Bogotá, D.C., 26 de octubre de 2022

Referencia : Respuesta al Oficio No. 8993, notificado el 14 de junio de 2022
Título patente : SISTEMA DE TRATAMIENTO DE AGUA CON DISPOSITIVO DE FLOCULACIÓN Y DECANTACIÓN INTEGRADOS Y PROCEDIMIENTO CORRESPONDIENTE
Expediente : NC2019/0014867
Solicitante : VEOLIA WATER SOLUTIONS & TECHNOLOGIES SUPPORT

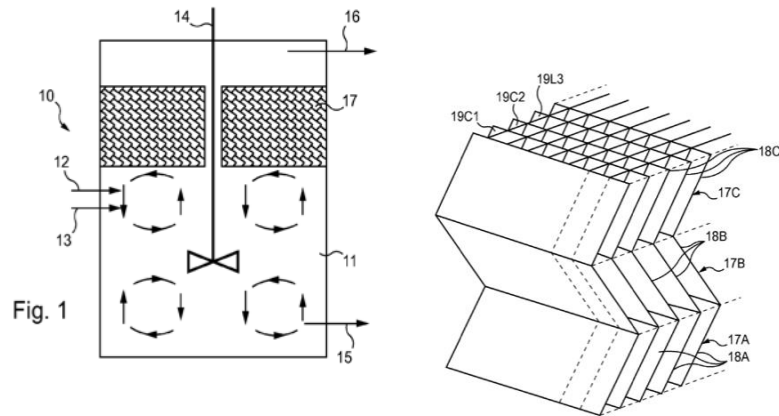
Sin embargo, según **D1**, las láminas están dispuestas alrededor del agitador y no sobre él.

Por lo tanto, se puede argumentar que la reivindicación 1 es nueva en vista de **D1**, ya que la técnica, según este documento, no divulga un agitador en la parte inferior del reactor y láminas en la parte superior del mismo.

Además, en **D1** la zona de decantación (no agitada) está separada físicamente de la zona de recirculación (agitada) por la parte inferior del cilindro 23, mientras que, según la invención, estas zonas no están separadas por un elemento físico.

Por lo tanto, se puede argumentar que el experto en la materia no estaba animado a modificar la técnica, según **D1**, a:

- proporcionar las láminas por encima del agitador; y,
- sustituir los medios de separación física entre la zona agitada y la zona de sedimentación por una distancia "d" de entre 0,5 y 3 metros entre el agitador y las láminas.
